改善箇所説明図

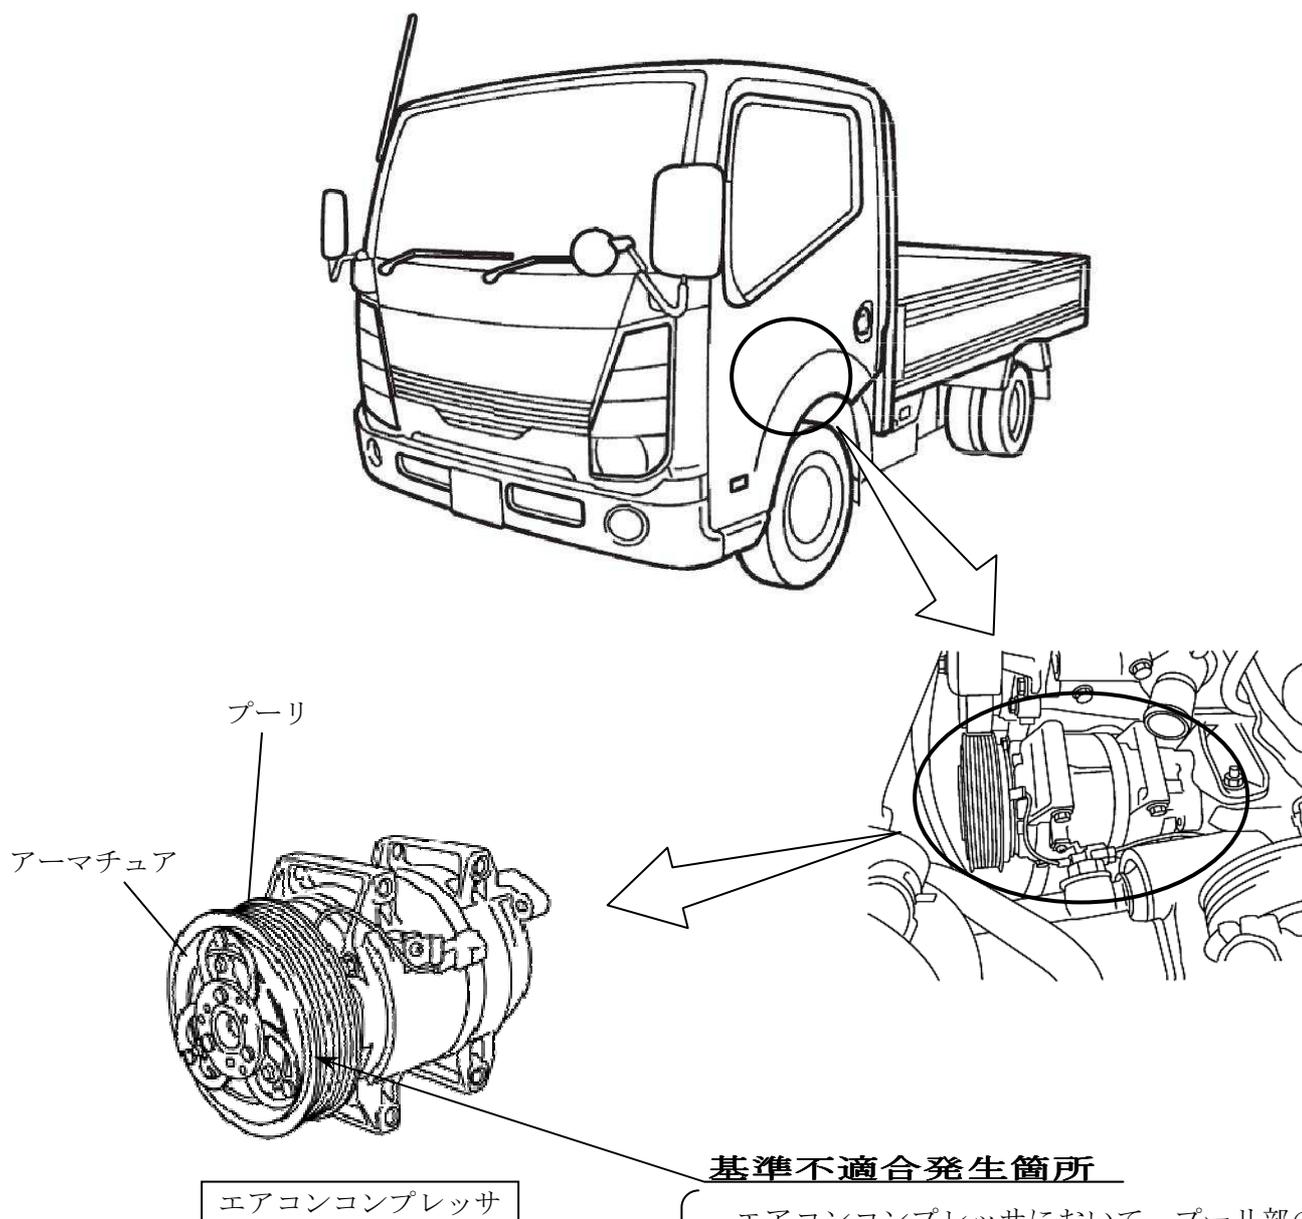
基準不適合発生箇所

エアコンコンプレッサにおいて、プーリ部のアーマチュア（エアコンコンプレッサとプーリを断続する円盤）を成形する際の型が不適切なため、強度が不足しているものがある。そのため、使用過程で当該アーマチュアが脱落してエアコンが効かなくなり、最悪の場合、当該アーマチュアが路上に落下するおそれがある。

改善の内容

全車両、当該エアコンコンプレッサを良品と交換する。

識別：銀色のシールをモデルナンバープレートの右横に貼り付ける。
